**ESTUDIO DE IMPACTO AMBIENTAL
PLANTA DE FERTILIZANTES FERTIL PAMPA
PUERTO DE BAHÍA BLANCA**

ADENDA

Julio 2026

Figura 13. Ubicación del emisario submarino. Imagen tomada del informe de “Modelización de la Descarga en el Canal Principal de la Ría de Bahía Blanca” (Serman & Asoc. 2026) que se adjunta a esta Adenda.

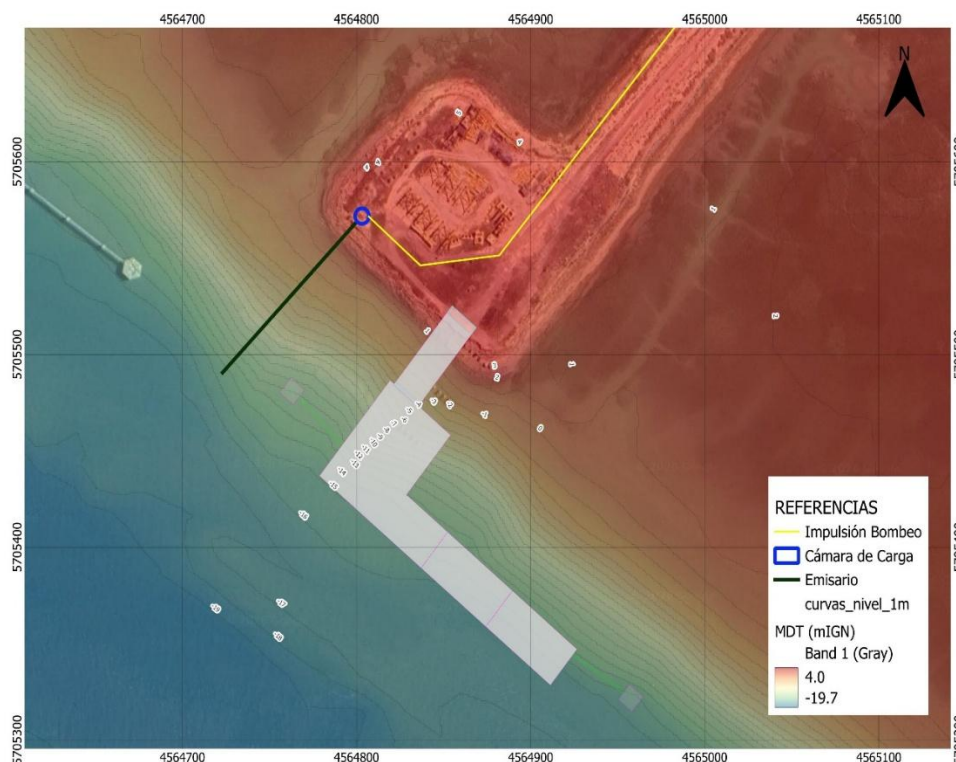
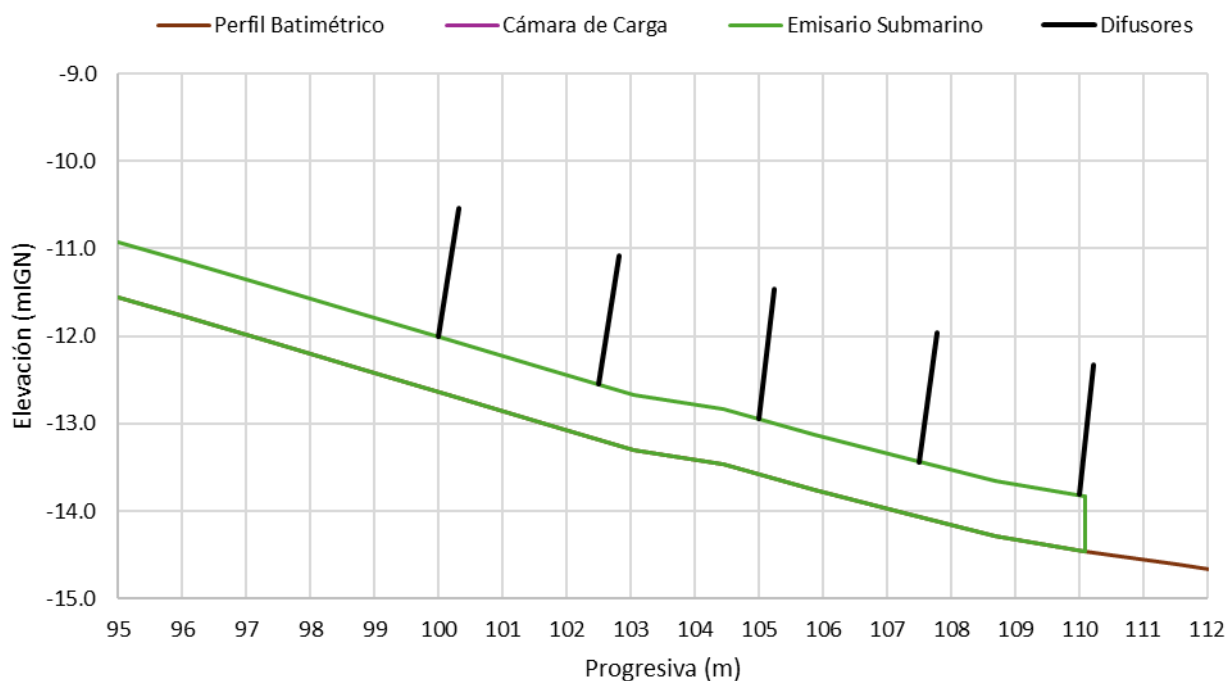
La ubicación del emisario submarino, y en particular de su tramo difusor, fue definida con el objetivo de asegurar las condiciones hidrodinámicas más favorables del estuario para los procesos de mezcla, advección y dispersión del efluente. Para ello, el tramo difusor se emplazó en el sector más alejado de la costa dentro del área disponible para la implantación, donde las mayores profundidades y la mayor columna de agua favorecen la dilución inicial y dispersión de la descarga del efluente.

Asimismo, el emisario fue dispuesto aguas arriba del nuevo muelle proyectado y de las torres de amarre, minimizando la influencia de las perturbaciones locales que estas estructuras podrían generar sobre el campo de corrientes inducidas por dichas estructuras. Esta disposición busca evitar la generación de zonas de recirculación o sectores de baja renovación hidráulica que puedan afectar negativamente los procesos de mezcla y dispersión de la pluma.

En conjunto, estos criterios de diseño permiten que el efluente descargado se incorpore a un flujo relativamente homogéneo del estuario, permitiendo que la pluma evolucione hacia sectores de mayor hidrodinamismo del estuario y favoreciendo el cumplimiento de las condiciones de dilución requeridas.

Figura 16. Esquema del sistema difusor proyectado.

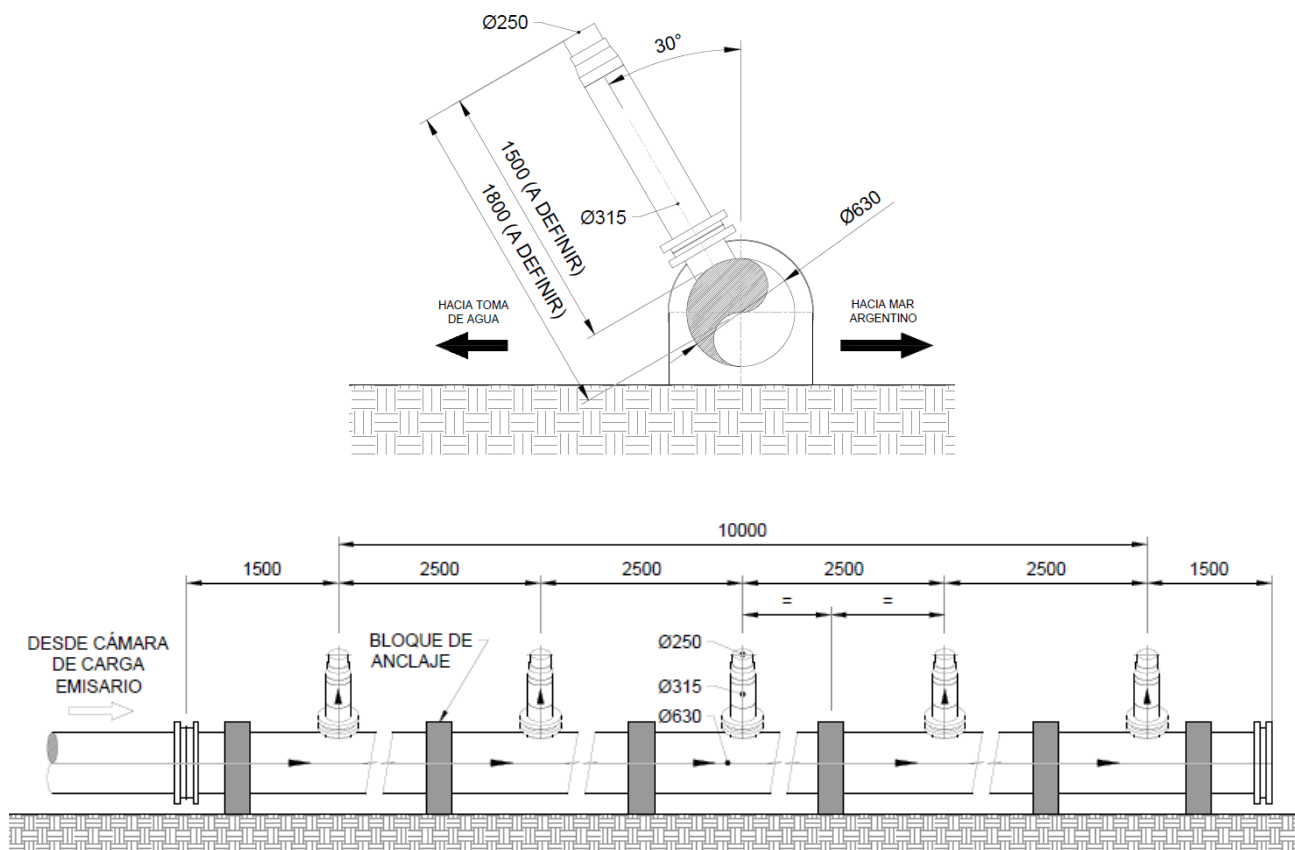
Los puertos de descarga fueron proyectados con una inclinación de 60° respecto de la horizontal, configuración ampliamente utilizada en el diseño de emisarios submarinos para efluentes de mayor densidad. Este criterio favorece una mayor trayectoria de los chorros, incrementando la dilución inicial antes de su interacción con el fondo del estuario y optimizando el aprovechamiento de la columna de agua disponible.

Las evaluaciones hidráulicas realizadas indican que el sistema proporciona una distribución homogénea del caudal entre los distintos risers, asegurando un funcionamiento uniforme del difusor bajo las condiciones operativas previstas. Asimismo, los resultados muestran que esta configuración permite alcanzar diluciones iniciales del orden de 20:1, favoreciendo la rápida dispersión del efluente y reduciendo el potencial de afectación sobre la calidad del agua del cuerpo receptor.

Figura 19. Layout de Obradores e instalaciones temporales en etapa constructiva.

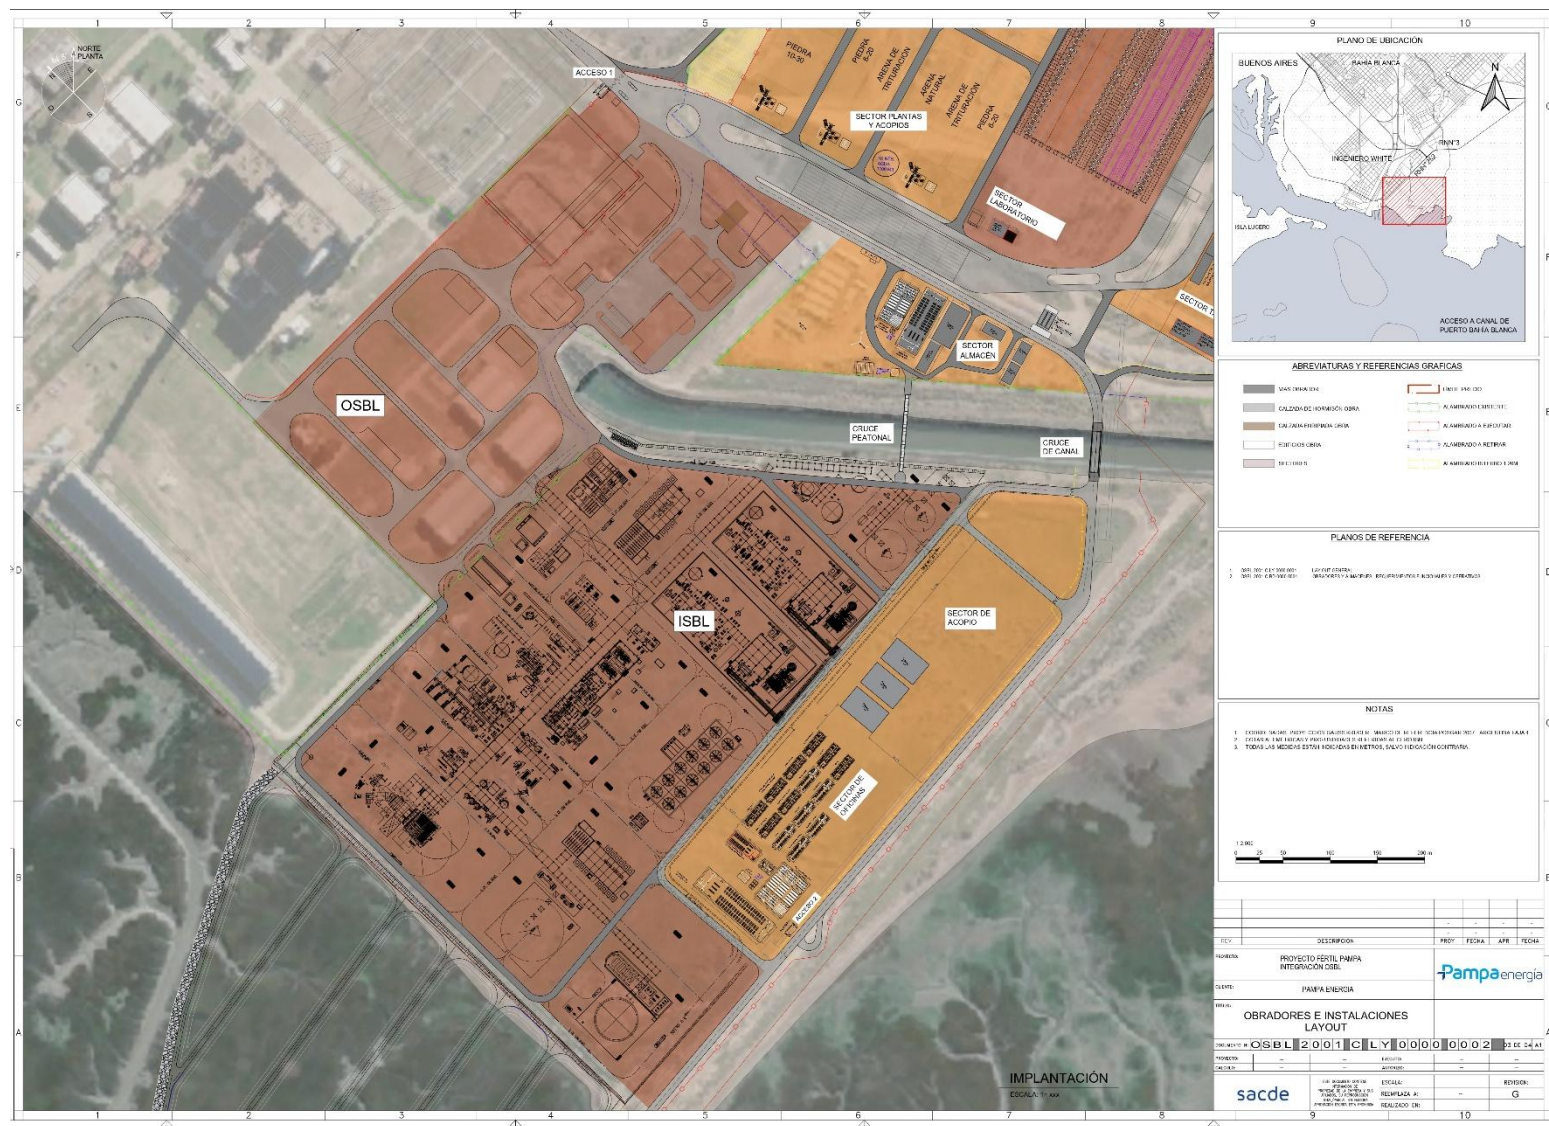
La Figura 18 y Figura 19 detallan el layout de la Etapa Constructiva del Proyecto, donde se presentan las áreas que serán utilizadas por la empresa contratista durante la etapa de construcción de la Planta de Fertilizantes.

En forma complementaria, se prevé la utilización temporal de un área contigua al predio de la planta industrial ubicado sobre el norte del Canal de Descarga de CTPB, el cual será destinado al acopio de materiales, instalación de talleres y demás facilidades de obra requeridas para la ejecución del proyecto. Finalizada la etapa constructiva, estas instalaciones temporarias serán desmanteladas y el área dejará de ser utilizada para actividades vinculadas a la construcción.

Figura 23. Puntos de monitoreo de los resultados de la modelación. Imagen tomada del informe de “Modelización de la Descarga en el Canal Principal de la Ría de Bahía Blanca” (Serman & Asoc. 2026) que se adjunta a esta Adenda.

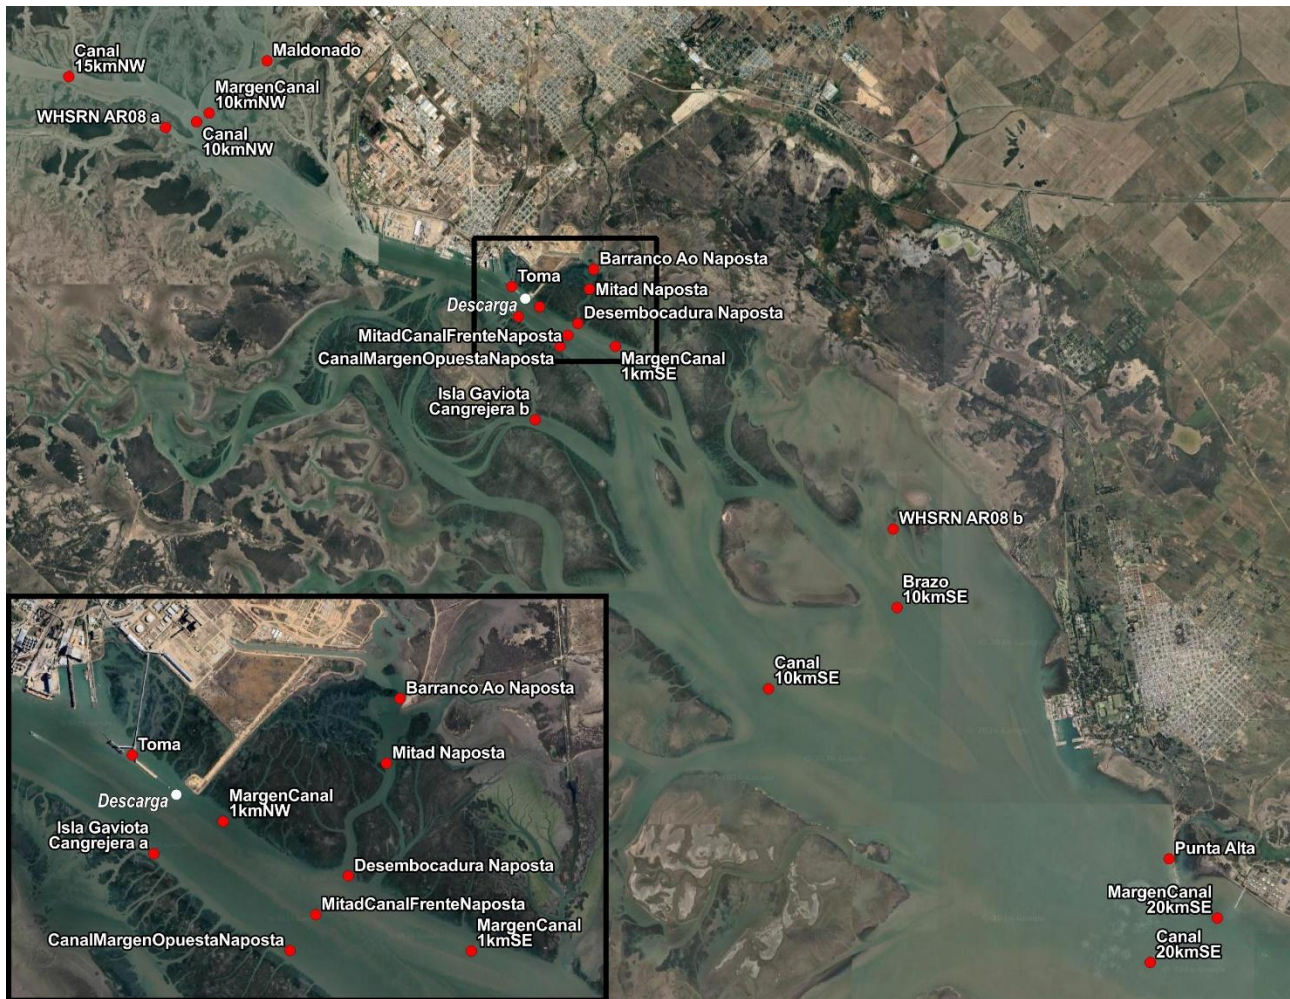
En la toma CPB, se alcanzarían unos $0,5 \text{ PSU}$ de incremento total de salinidad durante el pasaje de los picos en condiciones típicas de verano, dado que los picos transitorios podrían alcanzar una amplitud de $0,25 \text{ PSU}$ como promedio en la vertical. Este impacto resulta ser aproximadamente la mitad del obtenido en la instancia previa considerando la descarga en el canal de descarga de la CPB con vuelco en el canal de mareas donde desemboca el arroyo Napostá, dado que en ese caso la pluma en marea creciente se desplazaba paralela y cercana a la costa, por lo que las concentraciones en la toma se incrementaban en alrededor de 1 PSU .

En relación todos los sitios sensibles desde el punto de vista ambiental que se presentan en la Figura 23, los resultados se resumen en la Tabla 10 y la Tabla 11.

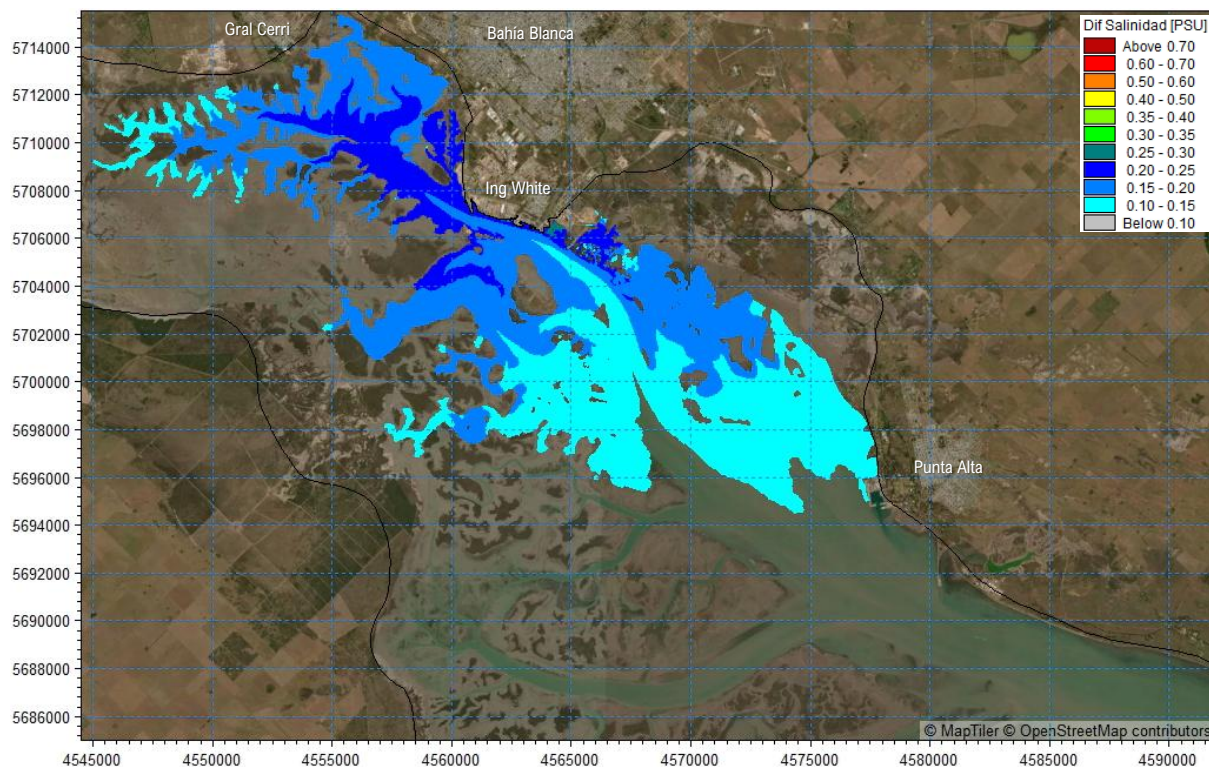
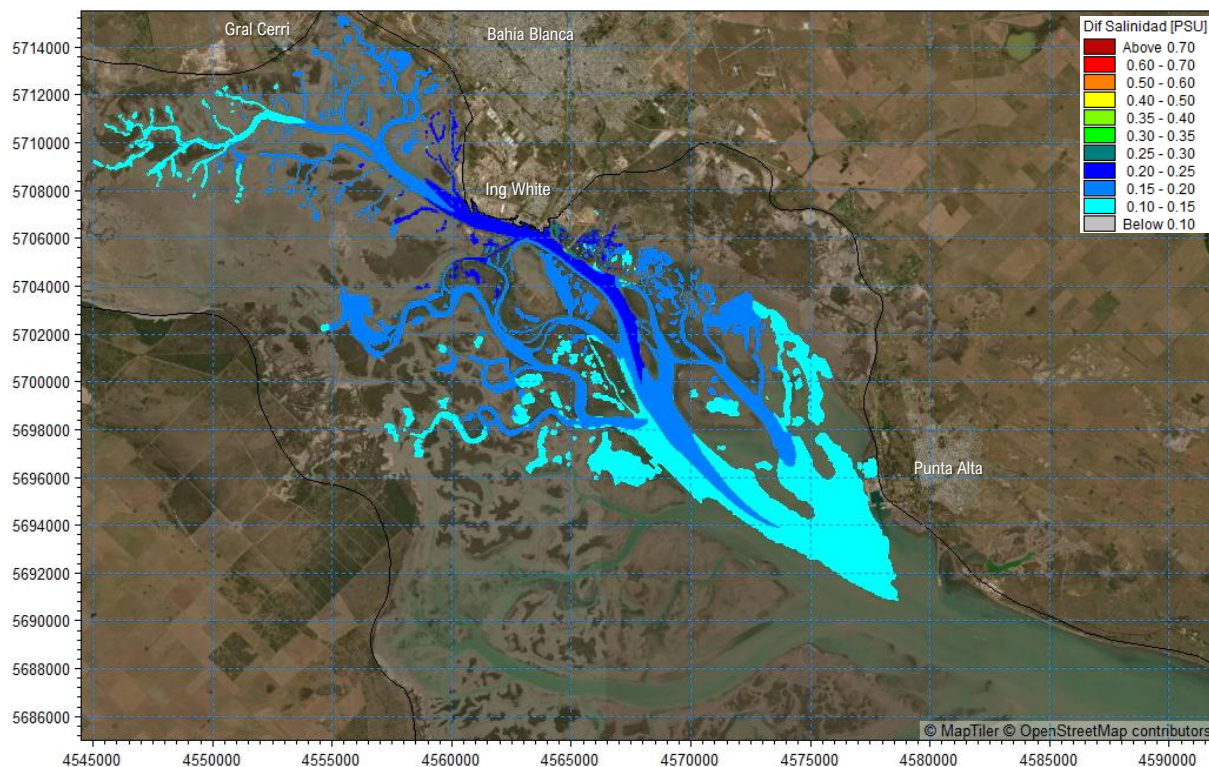
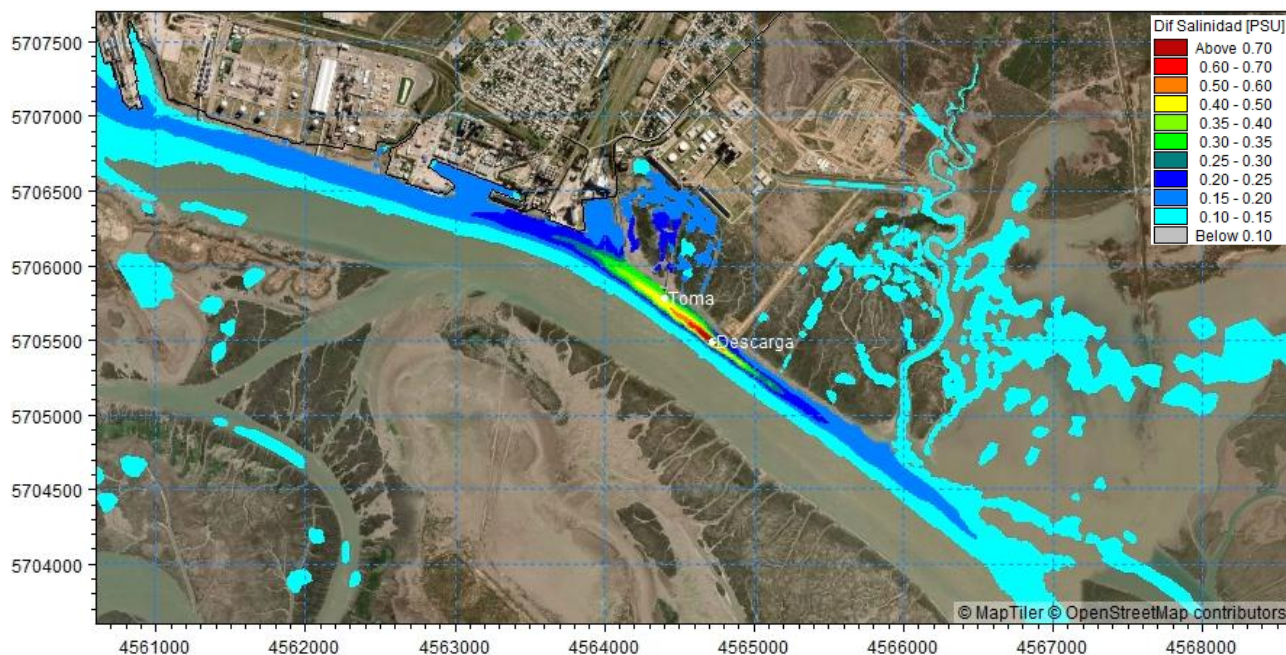
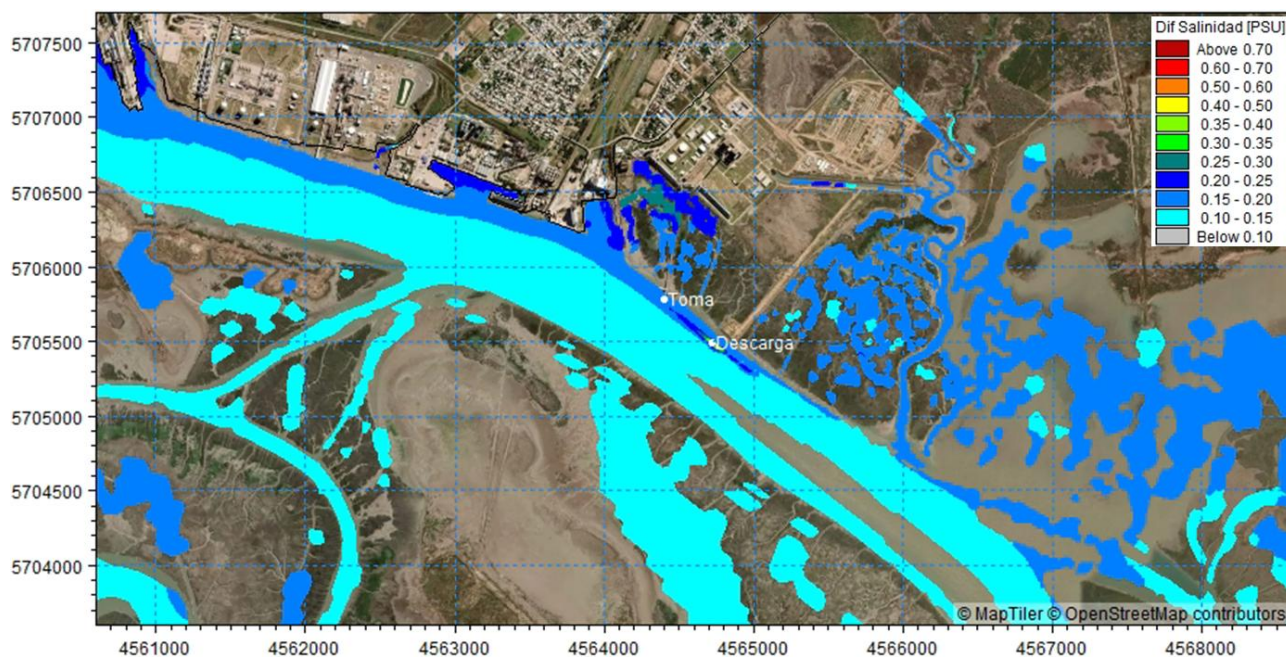
Debe considerarse, además, que el estuario de Bahía Blanca presenta una marcada variabilidad natural de salinidad, controlada por el régimen de mareas, los aportes fluviales, la evaporación y las condiciones meteorológicas. Tal como se señaló en el EIA original, los valores naturales registrados en el sistema oscilan entre 28 PSU y 46 PSU. En este contexto, si bien el nuevo régimen de vuelco genera un incremento permanente de la salinidad respecto de la condición de base, la magnitud de dicho incremento representa aproximadamente el 1% o menos del rango natural de variación de este parámetro. En consecuencia, se considera que la modificación introducida sobre la calidad del agua es de baja magnitud en relación con la dinámica natural del estuario y con escasa capacidad para alterar los gradientes fisicoquímicos que estructuran su funcionamiento ecológico.

En consecuencia, la modificación del régimen de vuelco cambia sustancialmente la evaluación del impacto sobre la calidad del agua. Mientras que el escenario originalmente evaluado generaba una alteración localizada de elevada magnitud en el canal de mareas donde desemboca el arroyo Napostá, el nuevo diseño elimina ese foco de afectación y reduce los incrementos de salinidad en el resto del estuario en una magnitud consistente con la disminución de la carga de sales descargada. Como resultado, el impacto pasa a manifestarse como un incremento permanente de baja magnitud en el canal principal del estuario, espacialmente más acotado y de intensidad significativamente inferior a la evaluada originalmente.
